Licitación 03 /2025
CIRCULAR ACLARATORIA CON CONSULTA 01
HOSPITAL REGIONAL SUR – ROSARIO

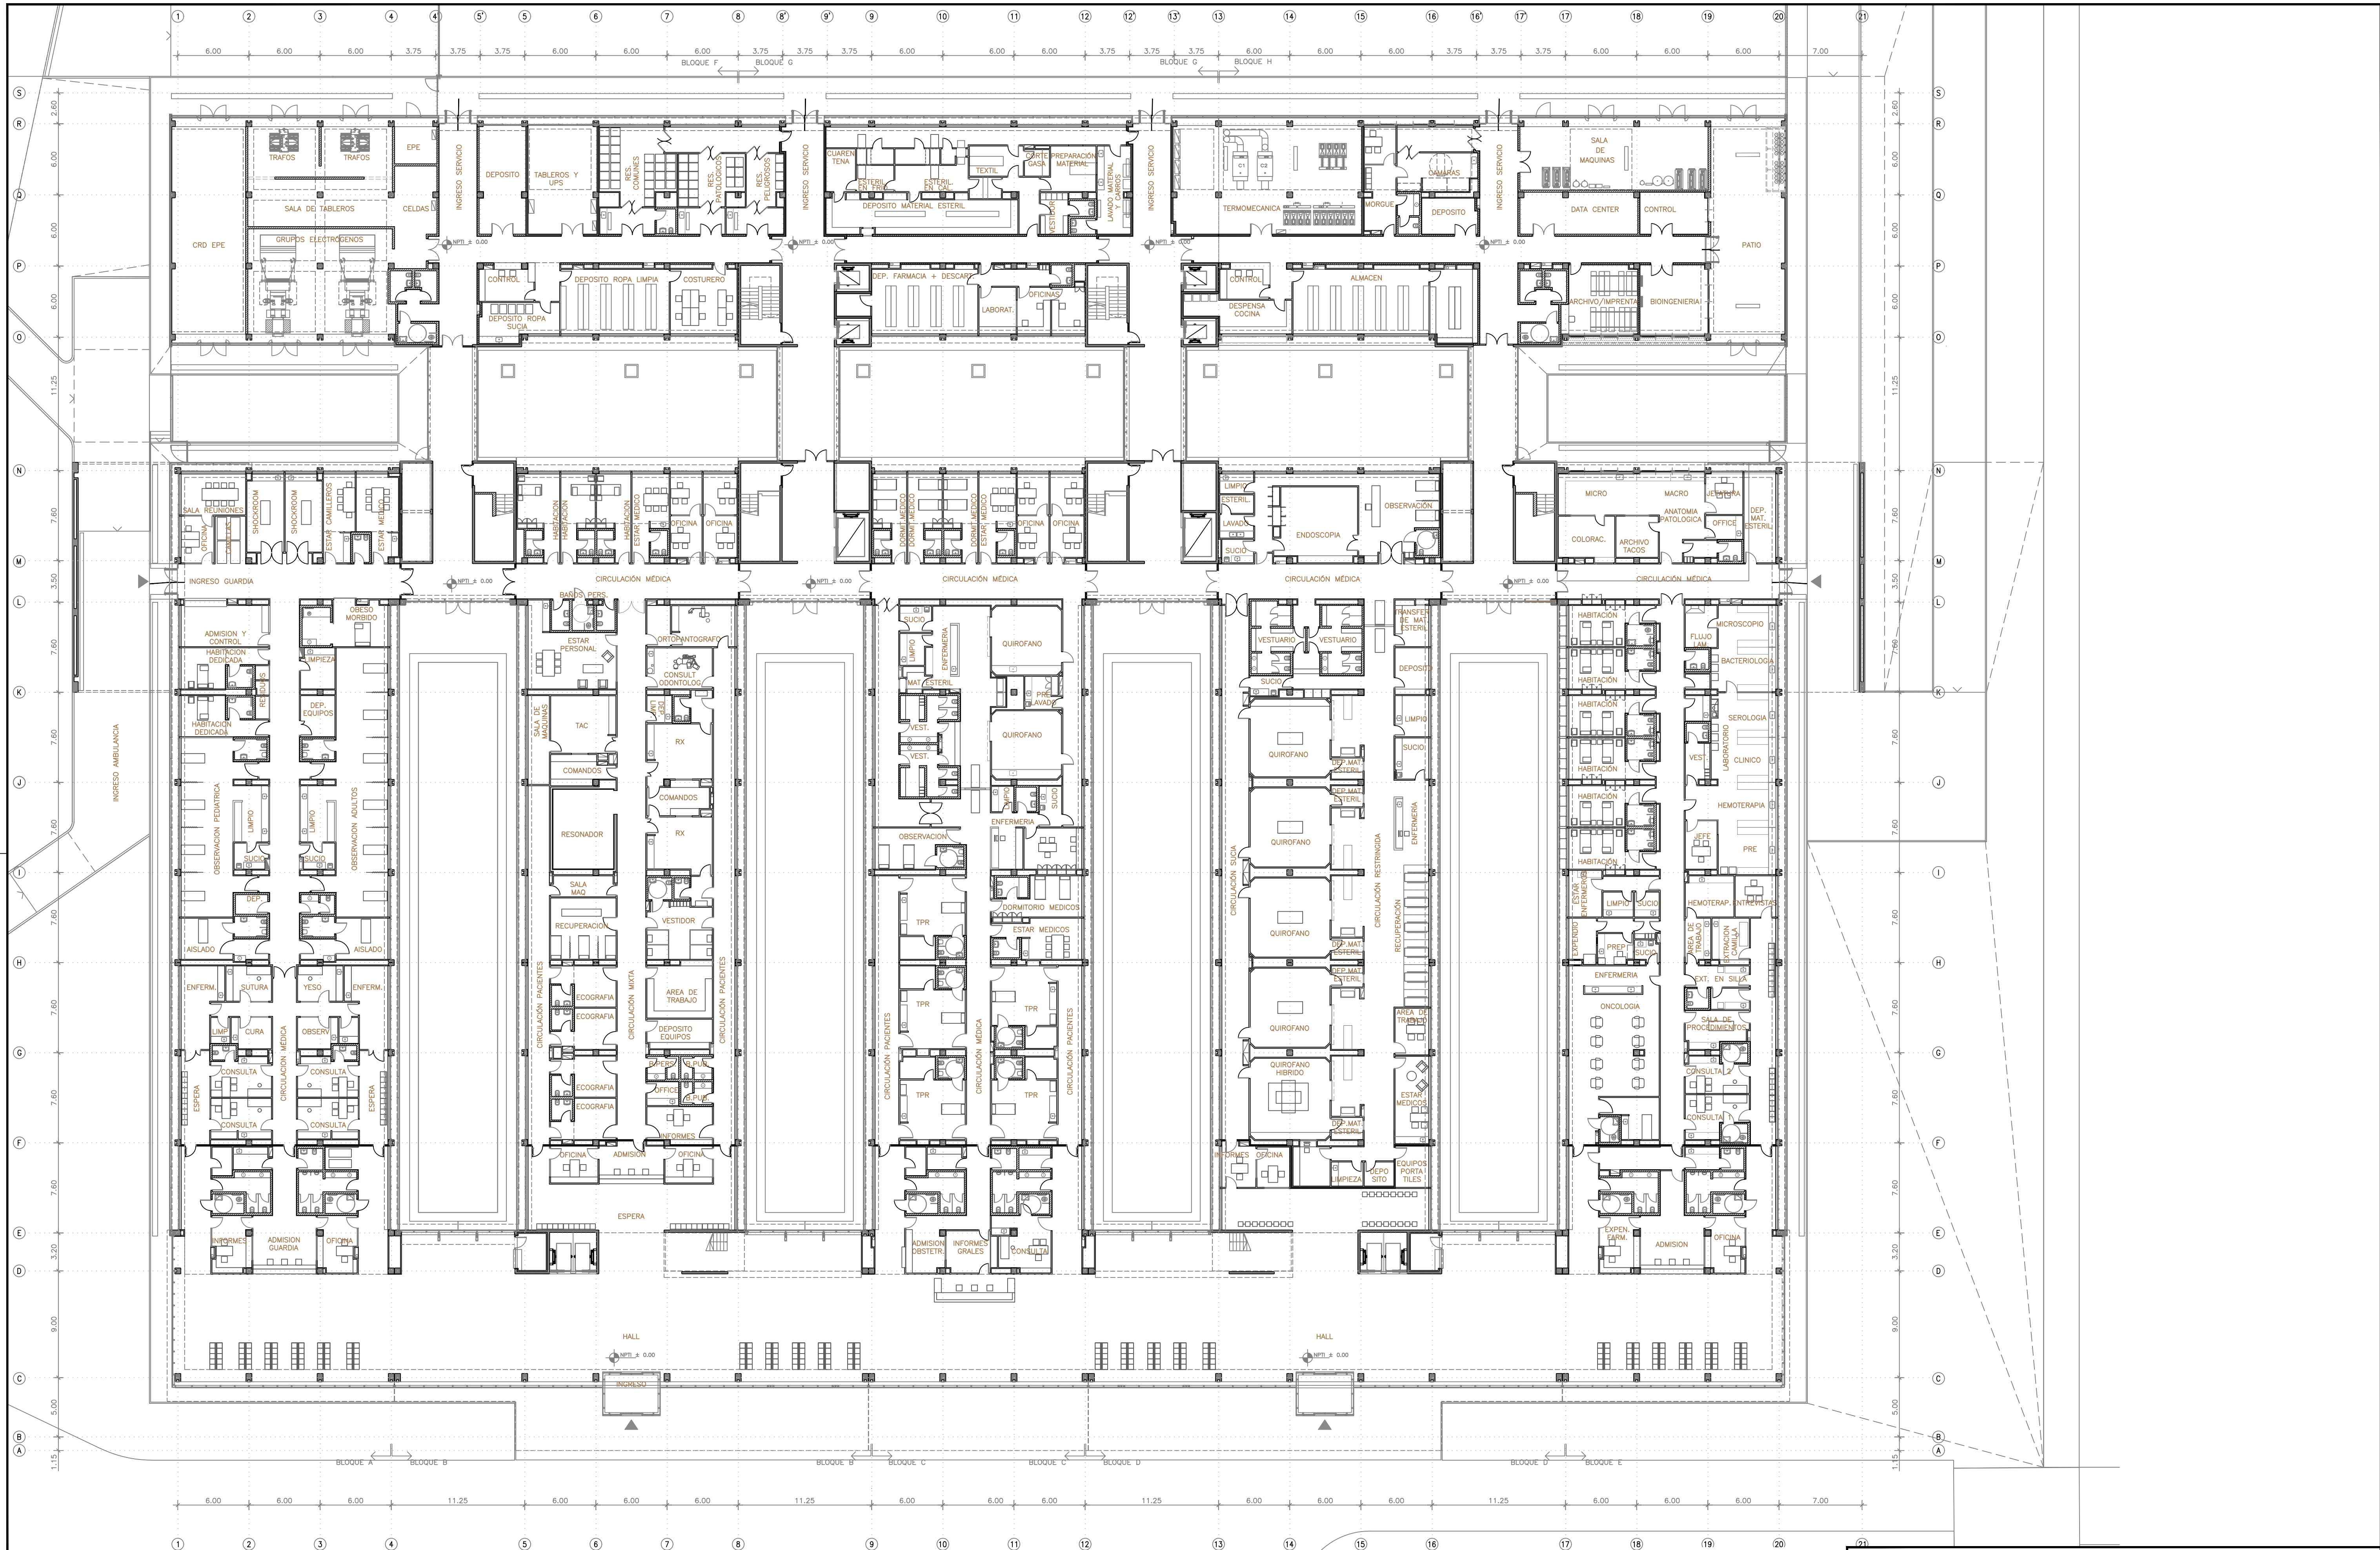
Se requieren los detalles de los mobiliarios tipo MF01, MF02 Y MF03

Ver plano 134

PLANO: INSTALACIÓN GAS NATURAL- PLANTA BAJA

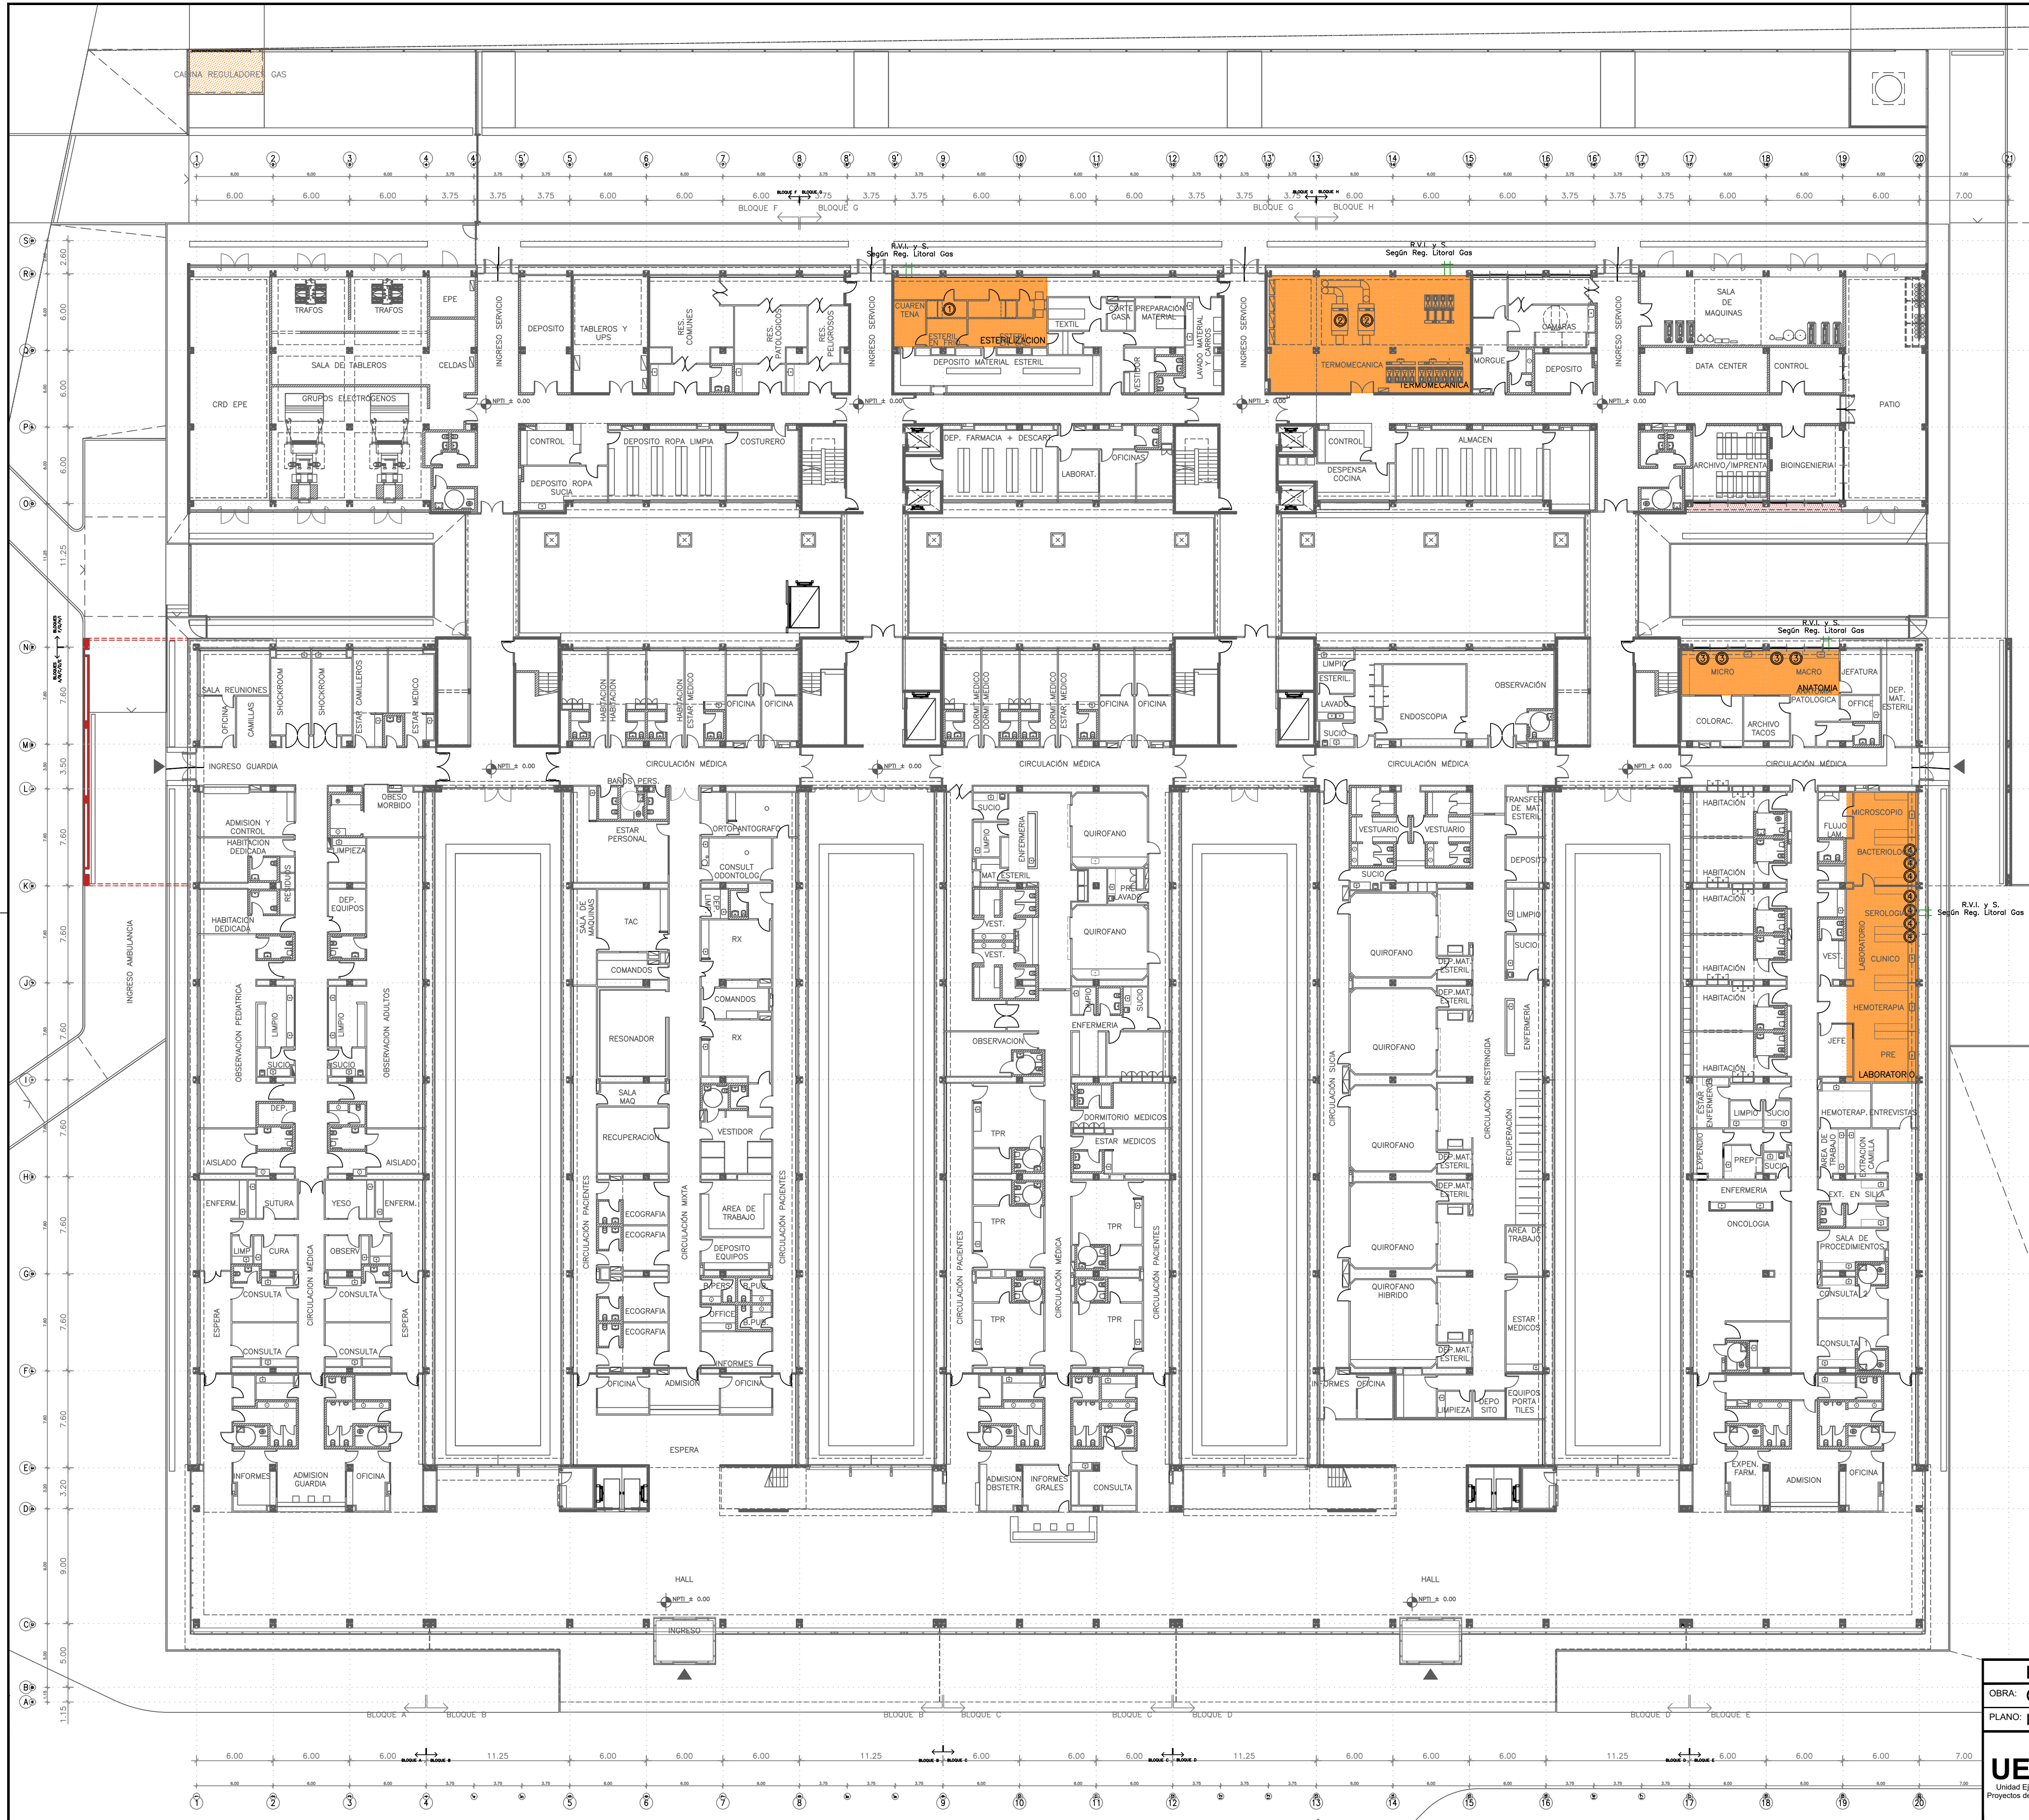
Rubro Gas Natural: *el pliego habla de un gasoducto de 20kg, una cámara reguladora, la interna y colocación de artefactos, pero no está el plano de anteproyecto del gasoducto. ¿Podrían adjuntarlo para su estudio? No se alcanzan a ver las posiciones de los consumos/artefactos*

Solicitamos se indique si dentro del alcance de la instalación de gas se encuentra la ejecución de la cabina de regulación y en caso de que así sea se proporcione ubicación y detalles de la misma para poder cotizarla correctamente. A su vez quisiéramos conocer la ubicación y distancia del tendido urbano y el punto de conexión.

Los Planos indican la ubicación y clase de artefactos a considerar para el cálculo de consumos. El tendido debe ajustarse a lo normado por Litoral Gas para los locales en los cuales debe ejecutarse el servicio debiendo considerarse también para esto los requerimientos normativos y proyectuales que demandan los restantes ítems y rubros que componen la obra.

En Plano 363 CORTES Y DETALLES- Corte 1, se indica la ubicación de la cabina de reguladores de Gas. Adicionalmente se adjunta el Plano 338 INSTALACIÓN GAS NATURAL- PLANTA BAJA con ajuste de lámina a los fines de visualizar dentro de sus límites la ubicación de la cabina de reguladores de Gas.
